大飯発電所原子炉施設保安規定変更認可申請書の補正について

大飯発電所原子炉施設保安規定変更認可申請書の補正内容

別添 大飯発電所原子炉施設保安規定変更前後比較表

大飯発電所原子炉施設保安規定変更前後比較表（第 次改正）

図3-1 品質マネジメントシステム体系図

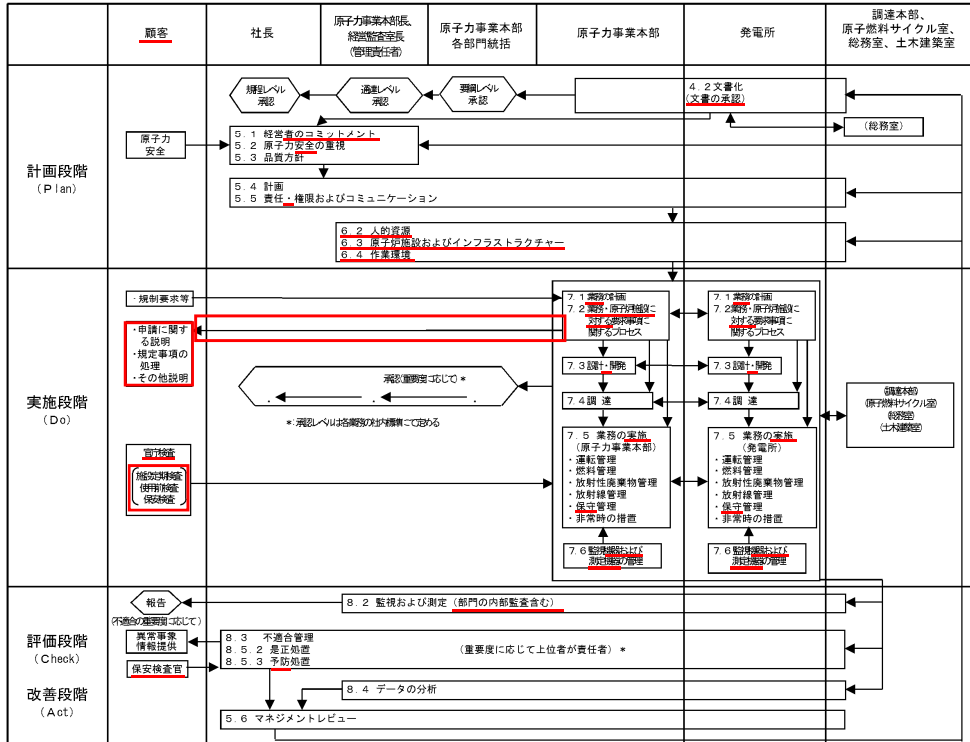
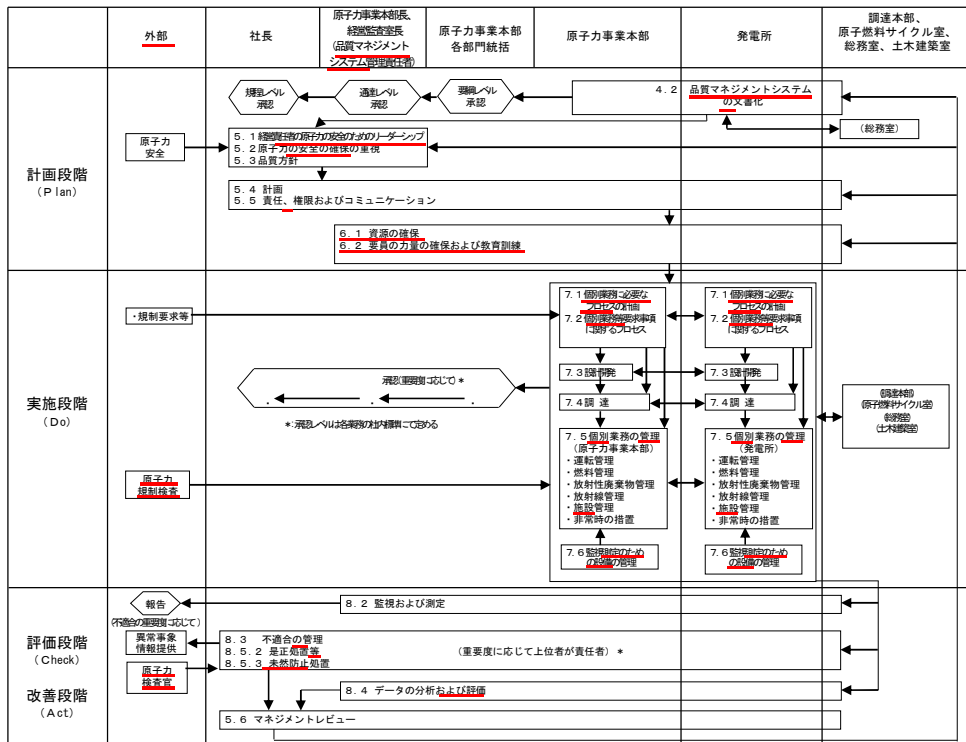
(注1) 本図は、品質マネジメントシステムを構成するプロセスの関連を、項目ごとに整理した上でPDCAに分類して示している。業務の詳細は各社内標準にて定める。
 (注2) 原子力事業本部各部門統括とは、原子力企画部門統括、原子力安全部門統括、原子力発電部門統括、原子力技術部門統括 (原子力技術)、原子力技術部門統括 (土木建築)、原子燃料部門統括のいずれかを指す。

原子力規制における検査制度の見直しに伴う変更 (品管規則の制定に伴う変更、法令改正に伴う用語の変更 (「保守管理」を「施設管理」、「保安検査官」を「原子力検査官」に変更)、「申請に関する説明」等事業者による検査が主体となるための変更)

図144-1 品質マネジメントシステム体系図

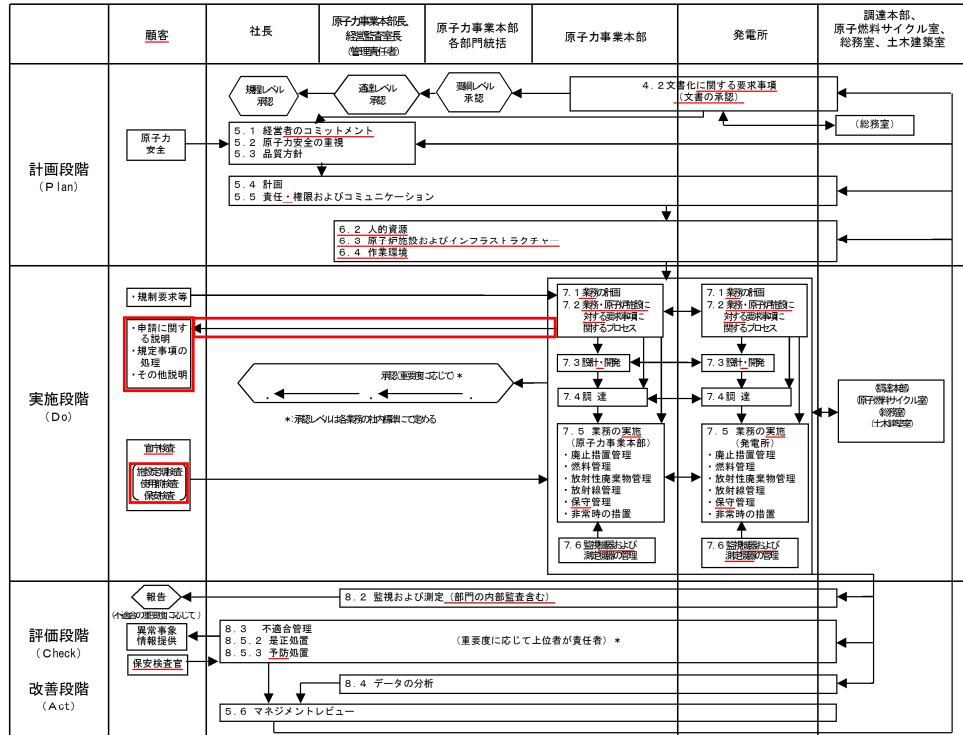
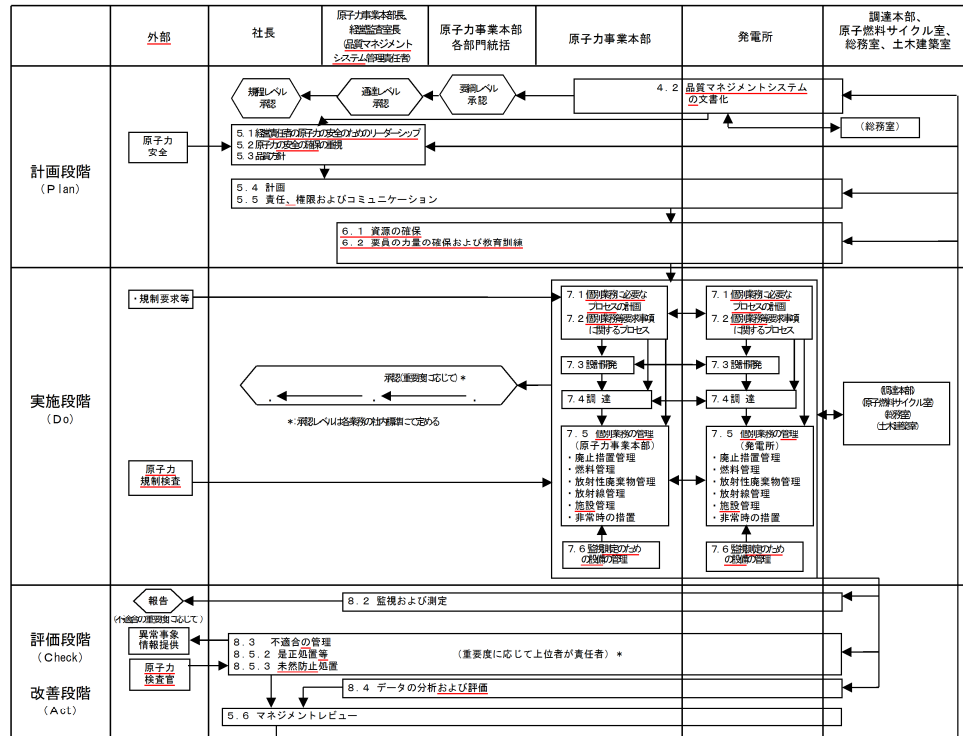
(注1) 本図は、品質マネジメントシステムを構成するプロセスの関連を、項目ごとに整理した上でPDCAに分類して示している。業務の詳細は各社内標準にて定める。
 (注2) 原子力事業本部各部門統括とは、原子力企画部門統括、原子力安全部門統括、原子力発電部門統括、原子力技術部門統括（原子力技術）、原子力技術部門統括（土木建築）、原子燃料部門統括のいずれかを指す。
